改善箇所説明図

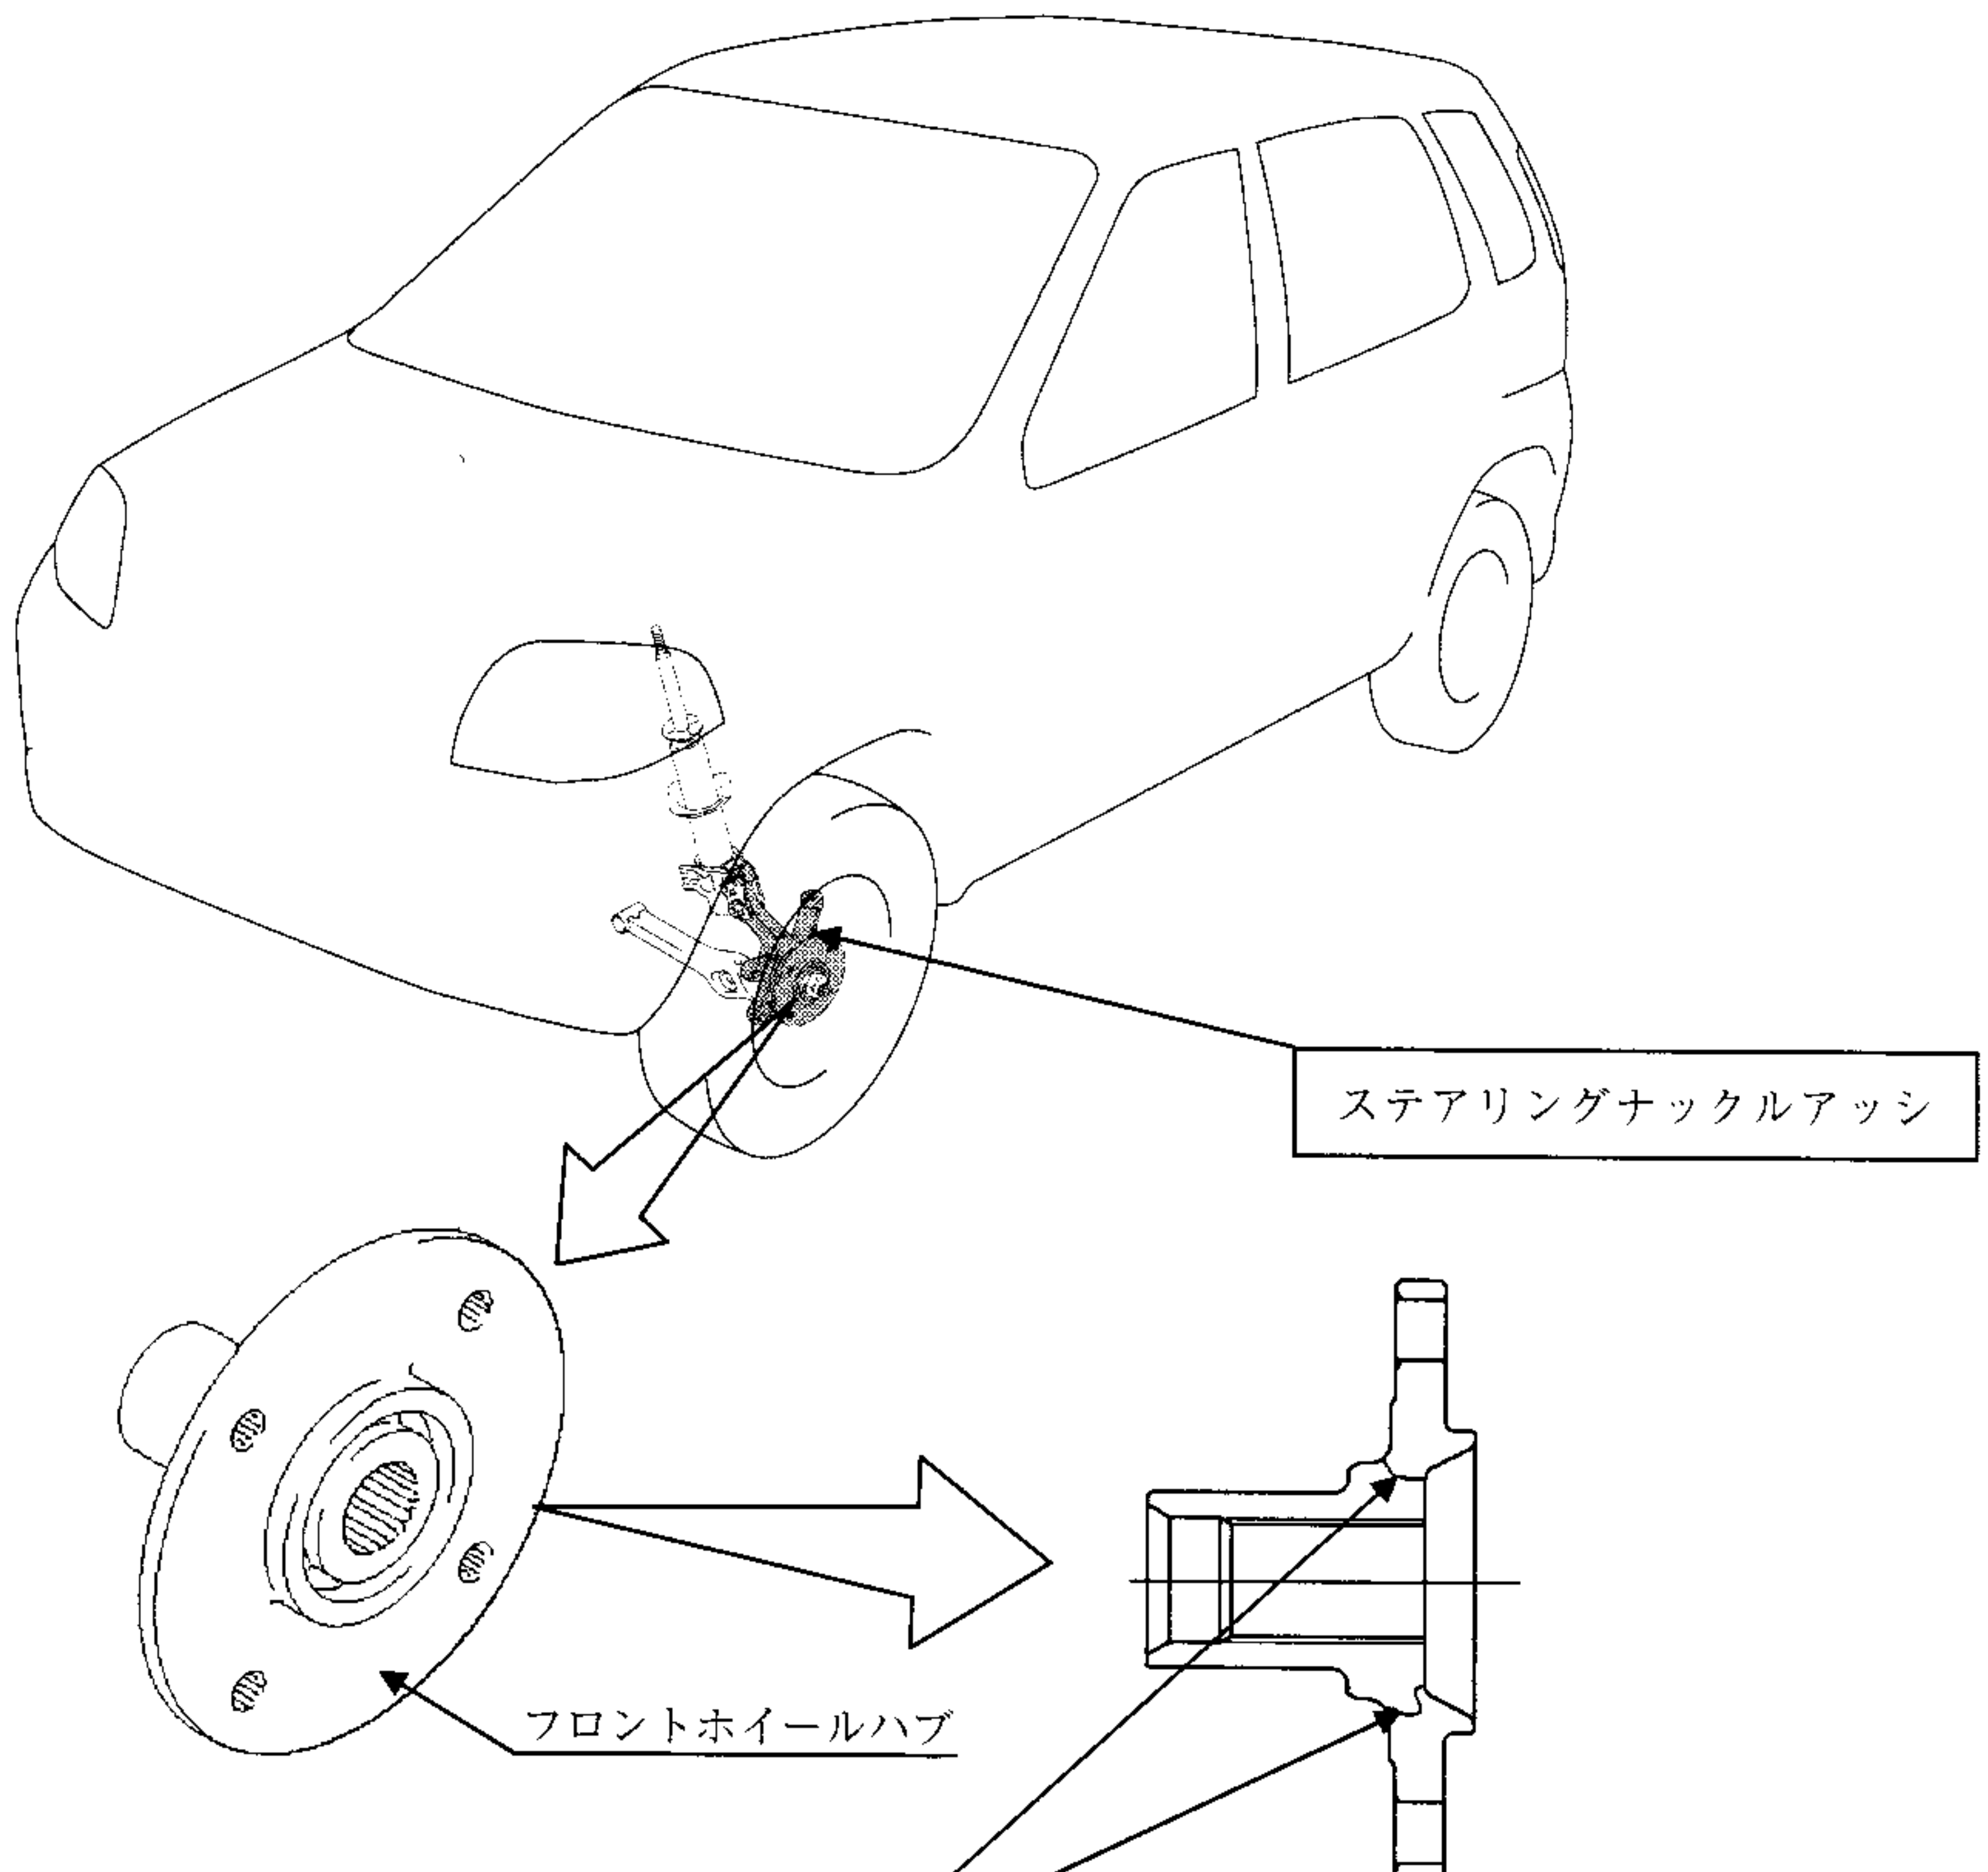
基準不適合発生箇所

サーキット走行等による過大な荷重に対するフロントハブの強度が不足しているため、サーキット走行等を繰り返すと、当該ハブが破損することがある。そのため、駆動力をフロントタイヤに伝えることができなくなり、一般公道走行時に走行不能に至るおそれがある。

改善の内容

全車両、サーキット走行用装置（ロールケージ、4点式シートベルト、牽引フック）を取り外し、ステアリングナックルアッシを新品と交換する。

識別：ID プレートの下部に緑色のシールを貼付する。
